Dotyczy: postępowania o udzielenie zamówienia publicznego, prowadzonego w trybie przetargu nieograniczonego na *remont kapitalny budynku Domu Studenckiego nr 5 zlokalizowanego przy ul. Wyspiańskiego 7 w Gdańsku wraz z infrastrukturą towarzyszącą*

CRZP: ZP /32/055/R/18

Zamawiający informuje, że w dniu 13.04.2018 r. wpłynęła prośba o wyjaśnienie treści Specyfikacji Istotnych Warunków Zamówienia, o brzmieniu:

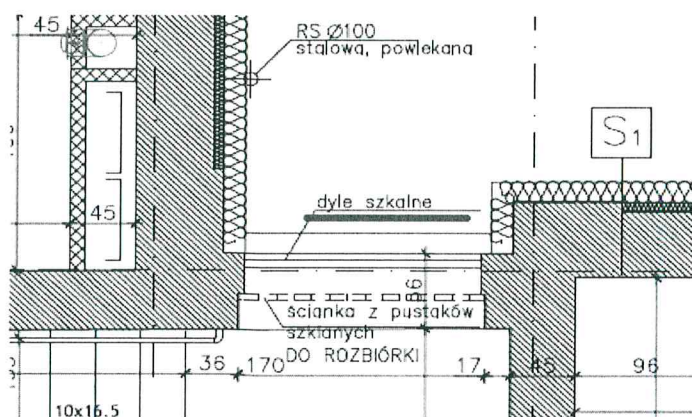
Prosimy o potwierdzenie, że część ścianek na klatkach schodowych mają być wykonane w technologii dyli szklanych. Czy te ścianki będą musiały spełniać izolacyjność przegród? Jeżeli tak to proszę o podanie współczynnika przenikania. Według normy min. wartość współczynnika dla ścian to:

Przy dylach szklanych może być to nieosiągalne.

Dodatkowo czy będą miały one spełniać jakies warunki ognioodporności?

Prosimy o uszczegółowienie.

***Tak. Zewnętrzne ściany na klatkach schodowych (na fragmentach zgodnie z dokumentacją projektową) mają być wykonane w technologii dyli szklanych, spełniających parametry jak niżej:***

- $U_c \approx 0,7 \text{ W/m}^2 * K$
- $EI 60$

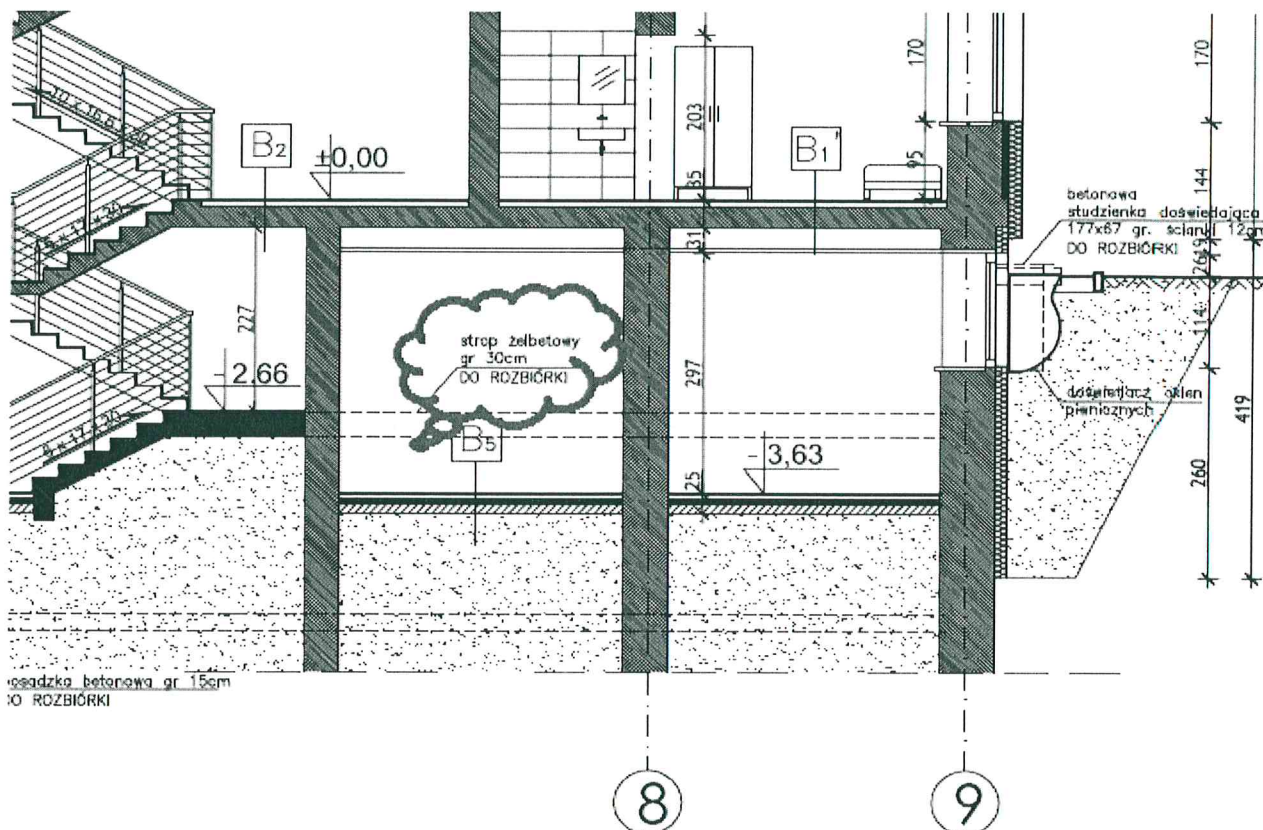
W dokumentacji przetargowej nie wskazano dla DS5a przygotowania elewacji pod malowanie: tj. zmywania, gruntowania, napraw ubytków etc..

Proszę o informację czy prace te jeżeli zajdzie konieczność ich wykonania będą traktowane jako roboty dodatkowe objęte dodatkowym wynagrodzeniem?

***W ofercie należy uwzględnić malowanie elewacji wraz z przygotowaniem podłoża.***
